Begründungen zum Schreiben an Stadt vom 13.04.2019

Begründungen zum Schreiben an Stadt vom 14.03.2019

Lageplan:

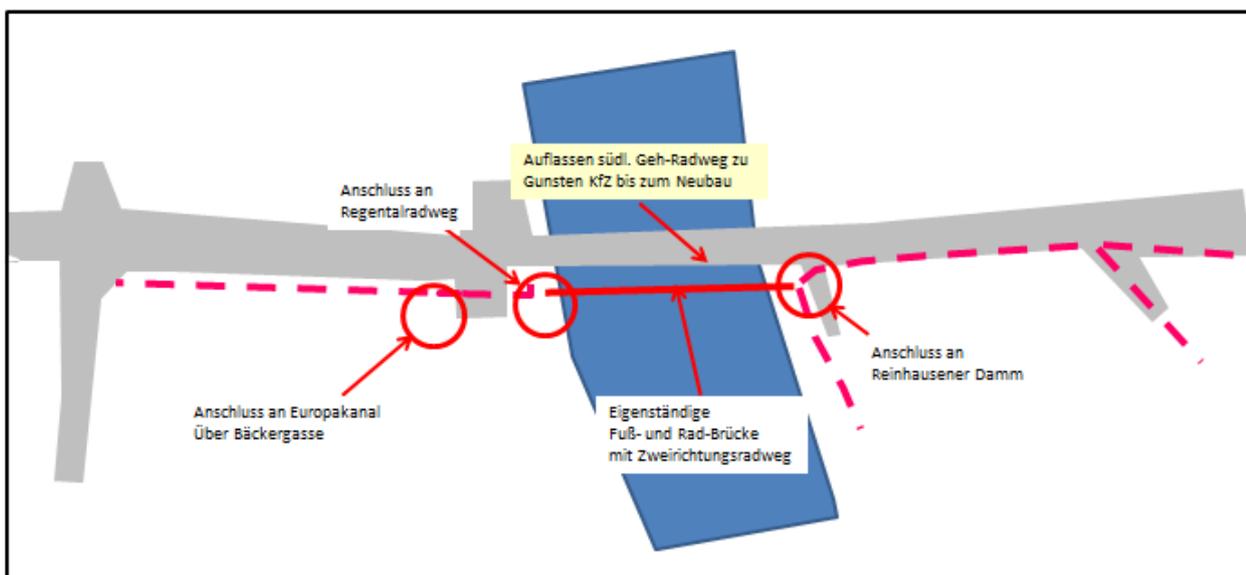
Die Pläne für die neue Frankenbrücke mit Zweirichtungsradweg auf der Südseite werden von uns sehr begrüßt. Die wohl gefährlichste Rad-Brücke in Regensburg kann aber nicht erst „mittelfristig“ entschärft werden.

Aufgrund der aktuellen äußerst gefährlichen Situation für Fußgänger und Radfahrer sollte, wie von uns vorgeschlagen, auf der Südseite der Bau einer eigenständigen Geh- und Randwegebrücke vorgezogen und baldmöglichst realisiert werden. Technisch ist dies unseres Erachtens zeitnah und mit vertretbarem Aufwand bzw. ggf. sogar günstiger als integriert im Straßenbrückenneubau realisierbar. Neben der Beseitigung der Gefahrenstelle hätte ein sehr zeitnaher Bau einer eigenständigen Fuß- und Radbrücke erhebliche Vorteile:

Lageplan:

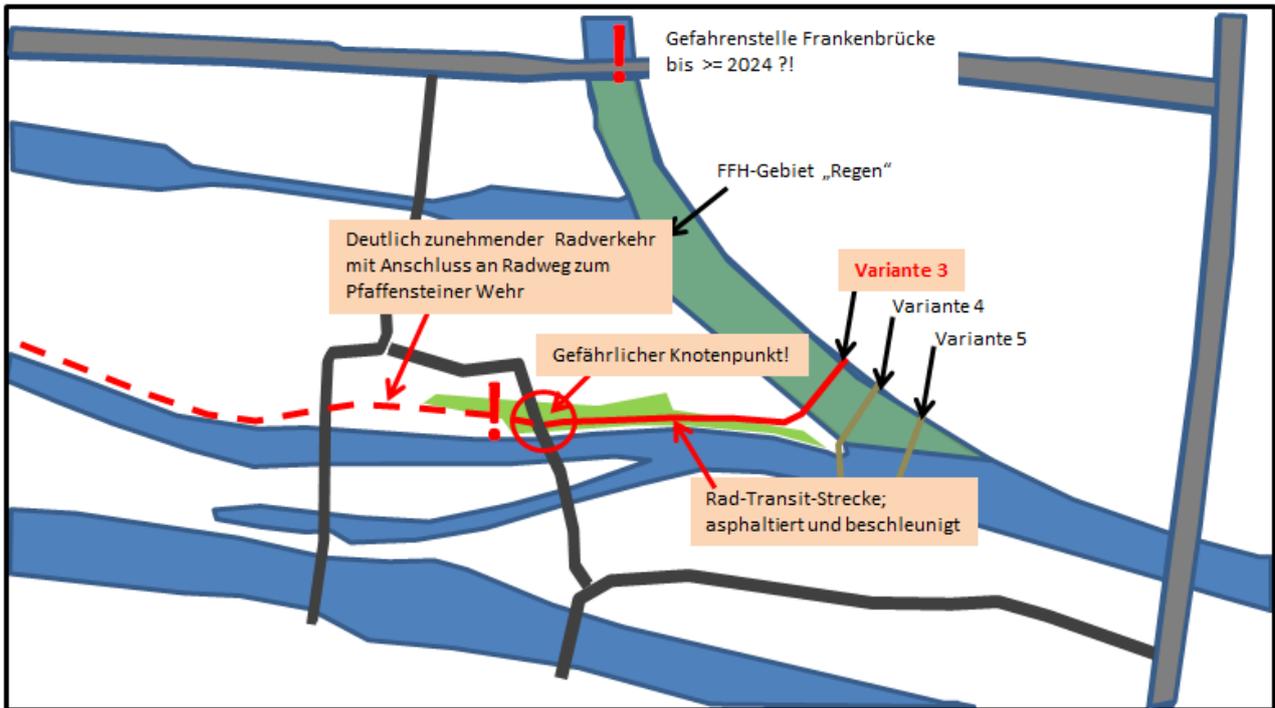
Wir befürchten, dass durch die Brücke am Grieser Spitz, aber auch darüber hinaus der Bereich bis zur Steinernen Brücke seine Aufenthaltsqualität verliert und zu einem „Transitbereich“ .

- Der Bereich zwischen Grieser Steg und geplanter Holzgartenbrücke soll asphaltiert werden. Dadurch erhöhen sich zwangsläufig die Fahrgeschwindigkeiten. Auch der motorisierte Radverkehr bis 25km/h und darüber hinaus wird zukünftig die Regel werden Die Wegeföhrung müsste daher für Fußgänger und Radfahrer getrennt werden. Dies ist aber in der beengten Situation räumlich schwer zu realisieren und wäre mit weiteren Eingriffen verbunden. Der Naherholungswert des Grieser Spitzes ist durch seinen derzeitigen beruhigten Sackgassen- Charakter geprägt, der durch die geplante Holzgartenbrücke aufgehoben würde.

- Der Kreuzungsbereich Hochuferweg / Grieser Steg müsste zudem neu dimensioniert werden. Wir befürchten hier erhebliche Eingriffe in den Baumbestand.
- Das Donauhochufer ab dem Grieser Steg in Richtung Steinernen Brücke würde ebenfalls erheblich mit zusätzlichem Radverkehr belastet, zumal unter der Steinernen Brücke bereits ein asphaltierter Anschluss hindurchführt. Es besteht die Gefahr, dass dadurch ungeplant eine Ost-West-Schnellradtrasse entlang des nördlichen Donauarmes alternativ der Radwegebeziehung am Europakanal entsteht. Die ganze südliche Erholungspromenade von der Steinernen Brücke bis hin zum Grieser Spitz würde dadurch mit sehr hoher Wahrscheinlichkeit erheblich an Aufenthaltsqualität einbüßen und Konflikte zwischen Fußgängern und spielenden Kindern auf der einen Seite und Radfahrern auf „Transit“ auf der anderen Seite werden erheblich zunehmen und dauerhaft zu „Unfrieden“ föhren.

Lageplan:

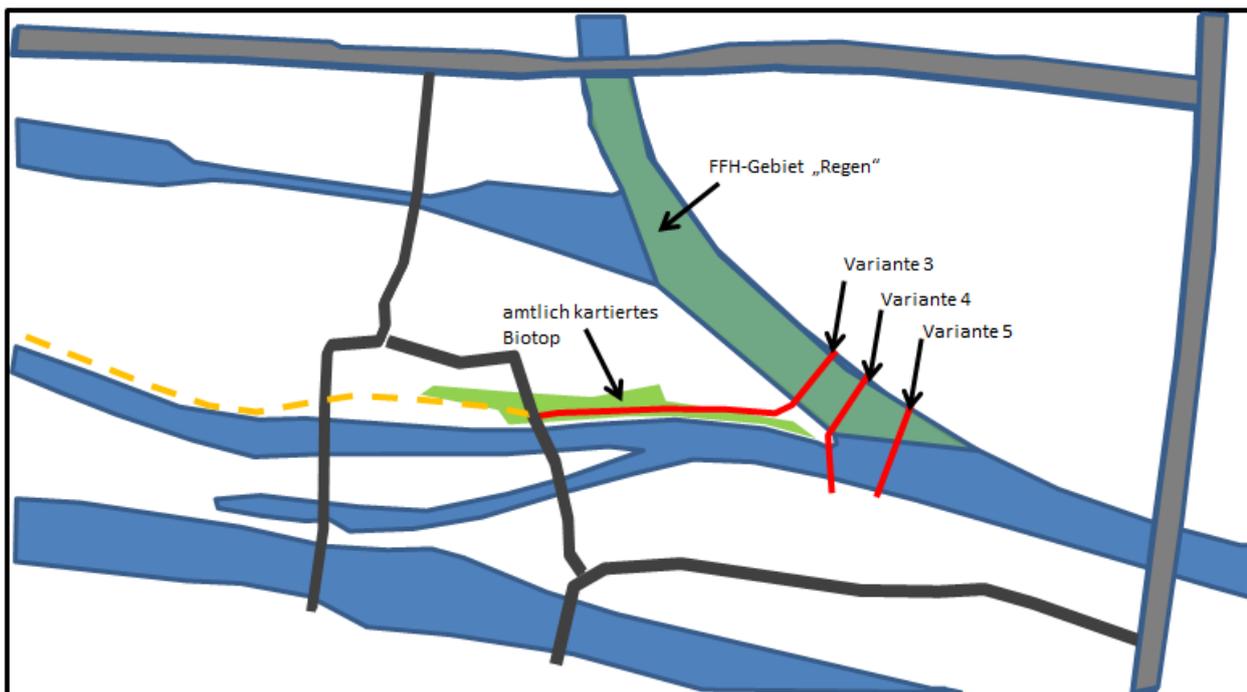
Insbesondere die Wegeverbreiterung und Asphaltierung „Grieser Steg bis Grieser Spitz“ und der geplante Knotenpunkt beim Andreasstadel würden vorhandene Biotope erheblich in Mitleidenschaft ziehen. Zugleich gehört die Regenmündung im Bereich der geplanten Fahrradbrücke zum FFH-Gebiet Nr. 6741-371 „Chamb, Regental- und Regen zwischen Roding und der Donaumündung“.

Lageplan:

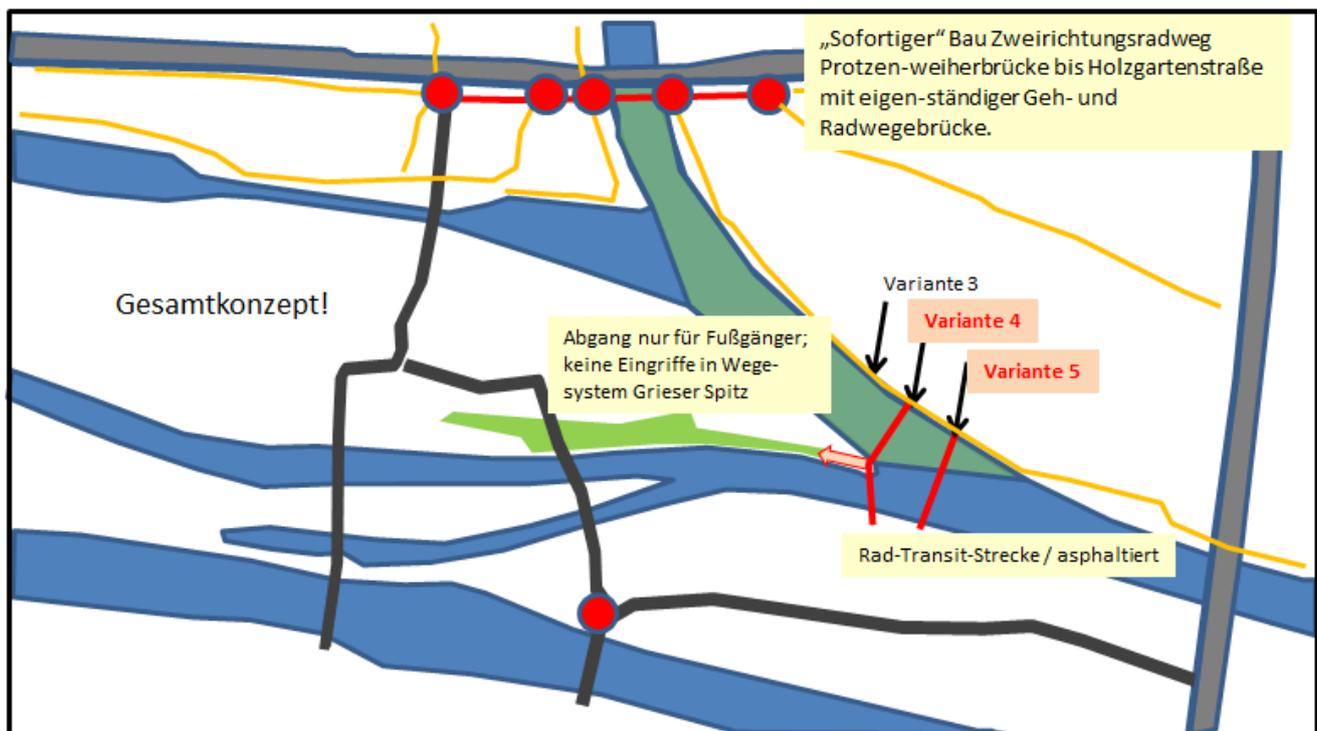
- Wir sehen es als besonders dringlich an, den Gefahrenpunkt Frankenbrücke zu entschärfen, durch einen zeitlich vorgezogenen Bau einer eigenständigen Rad-Fußbrücke über den Regen mit geeigneten Anschlüssen an die bestehenden und neuen Radwege am Ost und Westufer .
- Geeigneter Anschluss des Regen Westufers an den Europakanal
- Besserer Anschluss der Protzenweiher Brücke an den Europakanal
- Favorisierung der Variante 4 (mit Fußgängerabgang zum Grieser Spitz) als Kompromiss zwischen den verschiedenen Belangen. Von Eingriffen in Biotope bis hin zur Erhaltung der Aufenthaltsqualität am Grieser Spitz und darüber hinaus hat sie erhebliche Vorteile.

Holzgartensteg

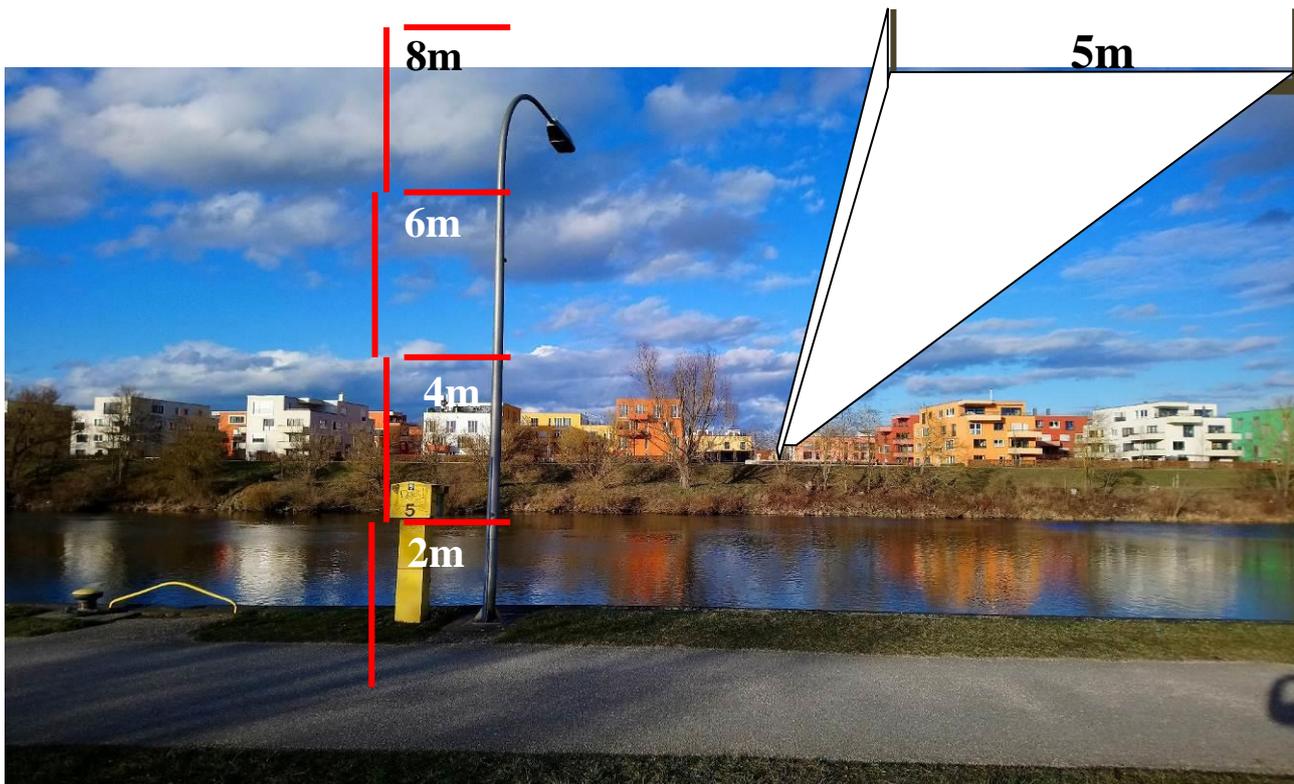
- Die Berücksichtigung des hundertjährigen Hochwassers (HW 100), d.h. 2,00 m über dem Betriebsweg am nördlichen Ufer des Grieser Spitzes, zusätzlich
- den höchsten Schiffswasserstand, d.h. 4,50 m über dem HW 100, zusätzlich
- ein Sicherheitsabstand zur Brückenunterkante von 1,50 m.
(Selbst wenn der Sicherheitsabstand nicht eingehalten würde, ist ein verstärkter Rammschutz erforderlich, der auch ca. 0,50 m erfordert.)

Durch diese Vorgaben ergibt sich eine Bauhöhe von ca. 7,00 bis 8,00 m Höhe.

Um von dieser Höhe herunter bzw. auf diese Höhe hinaufzukommen, ist eine sehr lange Rampe erforderlich, die wegen ihrer Länge zwei- bis dreimal gegenläufig geknickt sein muss, um mit dem zur Verfügung stehenden Platz auszukommen. Die städtische Beschlussvorlage geht von einer Länge von ca. 100 m aus. Das ist aber wohl zu wenig, da die Steigung nicht über 6 % sein darf, hier jedoch als Hauptwegeverbindung für Alltagsradler und Pendler sowie wegen der Barrierefreiheit sogar eine Steigung von nur 5 % eigentlich besser wäre. Bei 5 % Steigung benötigt man für 1 m Höhe 20 m Rampenlänge, d.h. um auf 7 m Höhe zu kommen, muss die Rampe 140 m lang sein, bei 8 m sogar 160 m. Hinzu kommt, dass pro 10 m Rampenlänge noch ein mindestens 1 m langer und gerader Abschnitt als Rastfläche, z.B. für Rollstuhlfahrer, vorgeschrieben ist. Aus alledem wird deutlich dass die Bezeichnung „Steg“ eine unzulässige Verniedlichung des tatsächlich dann entstehenden riesigen Brückenbauwerkes ist, das immerhin die Höhe der Nibelungenbrücke erreicht (siehe auch Punkt 3.2 „Technische Untersuchung“ der Beschlussvorlage). Weiterhin ist angegeben, dass der Südpfeiler der Brücke und die Stützen für die hinunterführenden Rampen im Überschwemmungsraum der Donau stehen, also einerseits bei Hochwasser gesperrt werden müssten, andererseits aber auch ein Abflusshindernis darstellen, was dem erklärten Ziel der Sicherung der Retentionsräume widerspricht.

Aufgrund dieser technischen Vorgaben würde auf der Spitze des Gries ein Bauwerk entstehen, das die bisherige Funktion des ruhigen Naherholungsgebietes und das Landschaftsbild nicht nur stören, sondern zerstören würde – und das soll sogar in der Pufferzone des Weltkulturerbes Regensburg geschehen, nur wenige Meter von der Kernzone entfernt! Das Welterbe-Steuerungskomitee hat gemäß Beschlussvorlage diese Fahrradbrücke zwar als nicht optimal, aber als möglich beurteilt, wahrscheinlich aber nur deshalb, weil dem Komitee die Dimensionen dieses Brückenbauwerkes in Höhe und Ausdehnung nicht deutlich gemacht wurde. Die Auswirkungen beschränken sich auch nicht auf die Grieser Spitze. Die Fahrradbrücke müsste nämlich laut Beschlussvorlage wegen der Befahrbarkeit für
